**AVIS RELATIF À LA PROTECTION
CONTRE LES EVENTUELS EFFETS NOCIFS ET NUISANCES
PROVOQUÉS PAR LES RAYONNEMENTS NON IONISANTS
GÉNÉRÉS PAR DES ANTENNES ÉMETTRICES STATIONNAIRES**

Commune : VAUX-SUR-SURE - Exploitant : CITYMESH

Référence exploitant : LX06348_A

Rapport n° 3869 / 2024

Figure 1 : Vue en plan des lieux de séjour et des points de contrôle

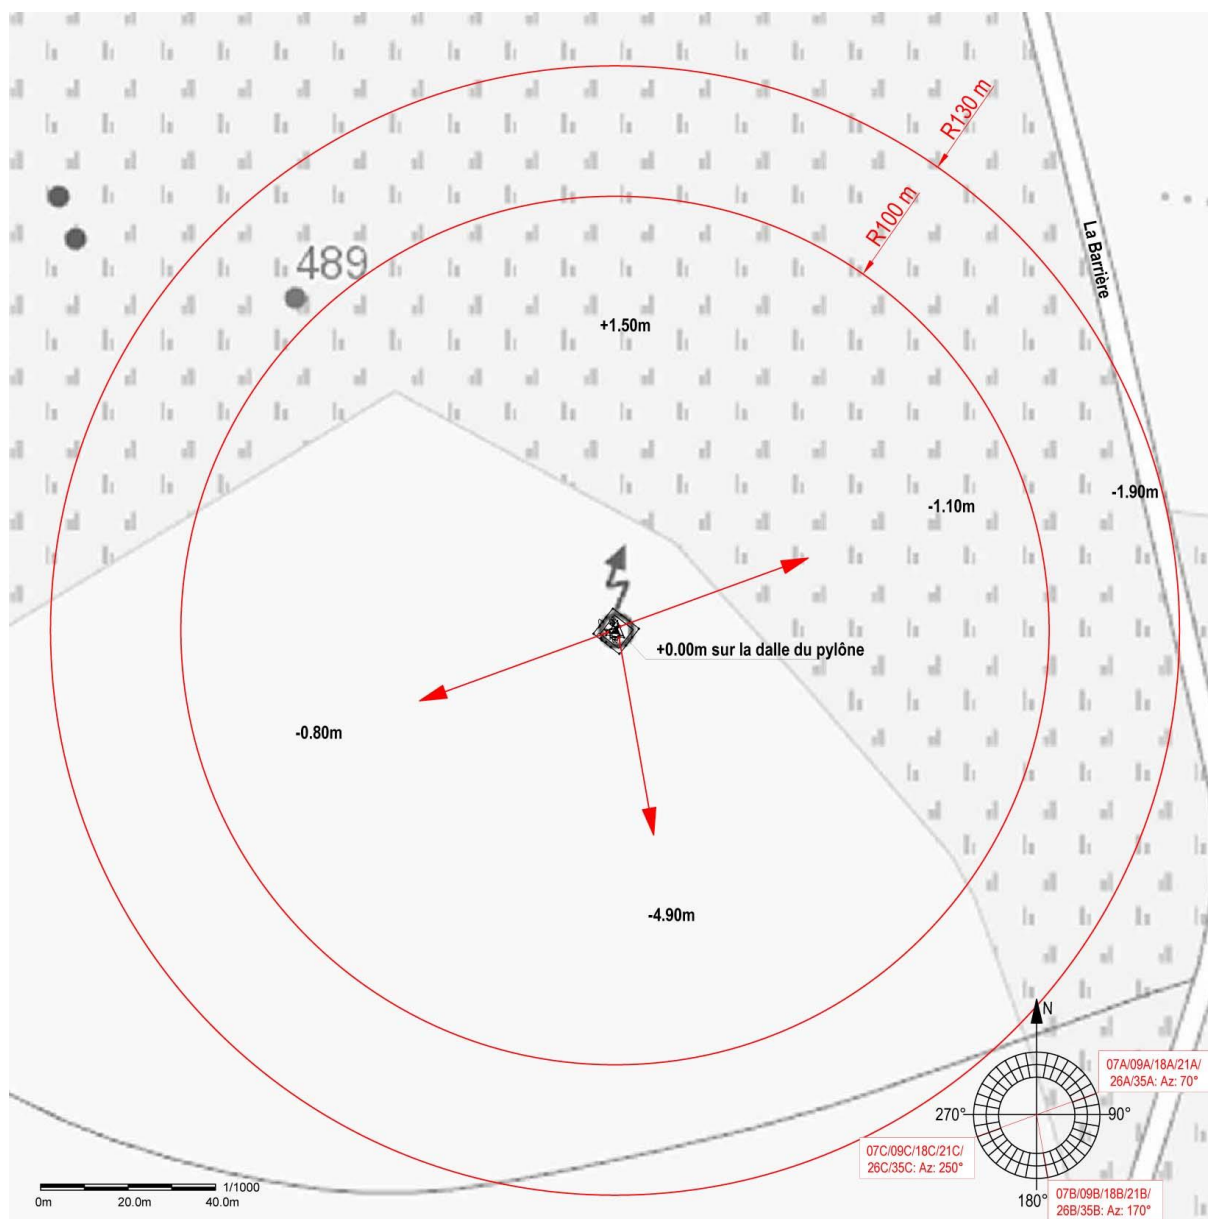
En ce qui concerne les antennes de l'installation mentionnées dans le tableau 1, la distance maximale à laquelle la limite pourrait être atteinte, à l'extérieur, est égale à 105,5 m. S'il n'y a pas de LS à une distance inférieure, les antennes respectent forcément la limite d'immission.

Dans le cas des LS situés à l'intérieur des bâtiments, une atténuation d'obstacle est prise en compte et il en résulte que la distance maximale à laquelle la limite pourrait être atteinte se réduit à 74,7 m.

Figure 2 : Vue en plan des installations d'antennes dans un rayon de 300 mètres autour de l'installation faisant l'objet de la demande d'avis

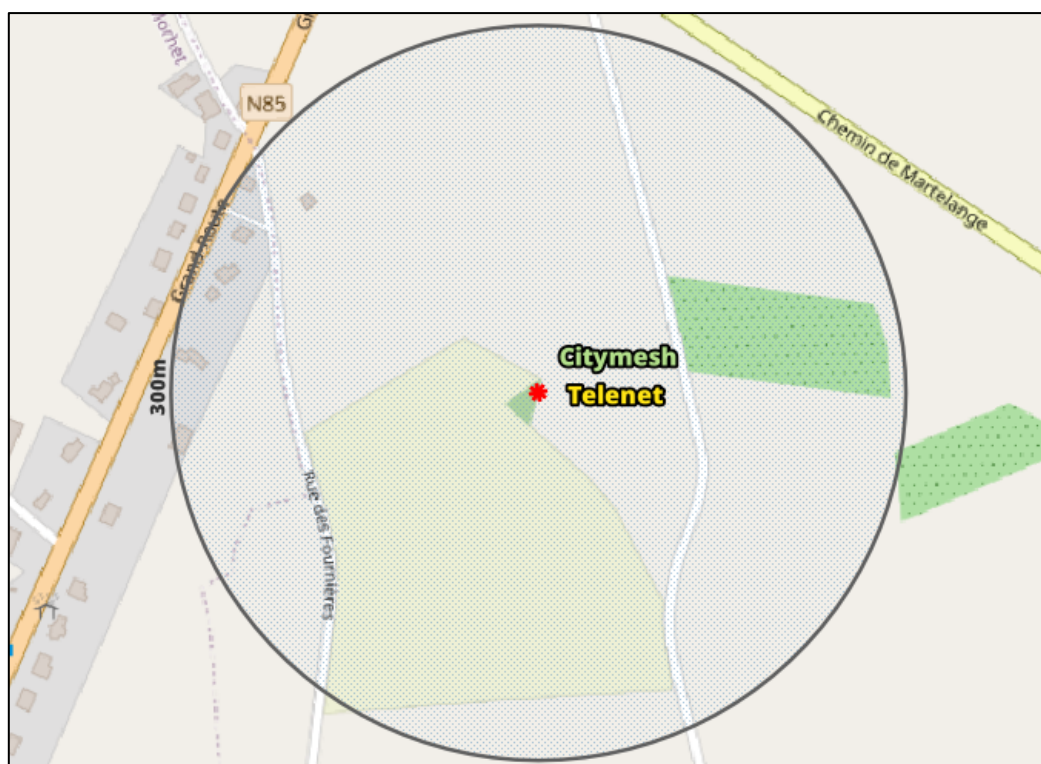
- il y a au plus 4 installations d'antennes émettrices stationnaires présentes dans la zone d'évaluation de 300 mètres de rayon représentée dans la figure 2, y inclus l'installation référencée dans le paragraphe 2 : la limite cumulative définie à l'article 4, §2 du décret est nécessairement respectée dans les lieux de séjour à l'intérieur de la zone d'évaluation de 300 mètres de rayon ;

- il y a exactement 5 installations d'antennes émettrices stationnaires présentes dans la zone d'évaluation de 300 mètres de rayon représentée dans la figure 2, y inclus l'installation référencée dans le paragraphe 2 et il existe, pour 3 ou 4 de ces installations, un avis attestant le respect de la limite abrogée de 3 V/m : la limite cumulative définie à l'article 4, §2 du décret est nécessairement respectée dans les lieux de séjour à l'intérieur de la zone d'évaluation de 300 mètres de rayon ;

- dans tous les autres cas, il a été vérifié que la limite cumulative définie à l'article 4, §2 du décret n'est pas dépassée dans les lieux de séjour sur base du nombre d'installations localisées dans la zone d'évaluation de 300 mètres de rayon représentée dans la figure 2, de leur localisation ainsi que des données inscrites dans la figure 1 et au paragraphe 4 du présent avis et dans les avis attestant le respect de la limite par installation ou de la limite abrogée de 3 V/m relatifs aux autres installations reprises dans la figure 2.

Compte tenu des considérations ci-dessus, il apparaît que l'intensité du rayonnement électromagnétique généré, dans les lieux de séjour situés dans un rayon de 300 mètres autour de l'installation référencée dans le paragraphe 2, par l'ensemble des antennes émettrices stationnaires de l'ensemble des exploitants du même site d'antennes émettrices stationnaires respecte la limite fixée à l'article 4, § 2 du décret.
